Wojewódzka Stacja Pogotowia Ratunkowego w Szczecinie

WYJAŚNIENIE NR 4

Dotyczy postępowania nr 2020.14.ZP prowadzonego w trybie przetargu nieograniczonego pn.: **Budowa siedziby Wojewódzkiej Stacji Pogotowia Ratunkowego przy ul. Twardowskiego w Szczecinie.**

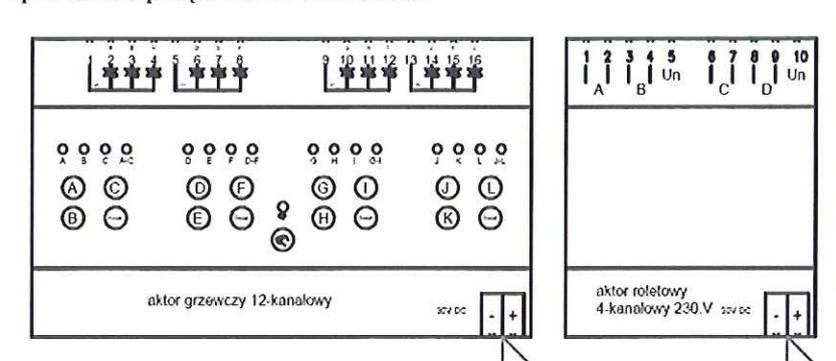
W dokumentacji wykonawczej BMS 04_BUDYNEK B2 SCHEMAT i 04_BUDYNEK B2 SCHEMAT schematy nie zawierają połączeń pomiędzy aktorami (modułami I/O) a urządzeniami wykonawczymi w postaci czujników, przełączników itp. Przykładowo na rysunku jak poniżej wejścia przekątniowe nie są opisane ani połączone z elementami

Zwracamy się z prośbą o uzupełnienie dokumentacji BMS. W naszej ocenie dokumentacja BMS powinna zostać uzupełniona o brakujące schematy połączeń w przeciwnym wypadku wycena nie będzie obejmować zakresu nie ujętego w dokumentacji a brakujące roboty zostaną wykonane w ramach robót dodatkowych po akceptacji uzupełnionej dokumentacji przez zamawiającego. Wykonawca nie jest w stanie wykonać robót bez kompletnej dokumentacji

Dokumentację systemu BMS należy analizować wraz z pozostałymi projektami branży elektrycznej i teletechnicznej. Zależności pomiędzy aktorami a urządzeniami sterowanymi zostały pokazane na schematach rozdzielni elektrycznych.

Ze względu na specyfikę topologii przyjętego w projekcie otwartego standardu komunikacji KNX połączenia pomiędzy sensorami (czujnikami, zadajnikami itp.) realizowane jest w postaci magistrali która to właśnie została przedstawiona na rysunku 04_BUDYNEK B2 SCHEMAT i 04_BUDYNEK B2 SCHEMAT.
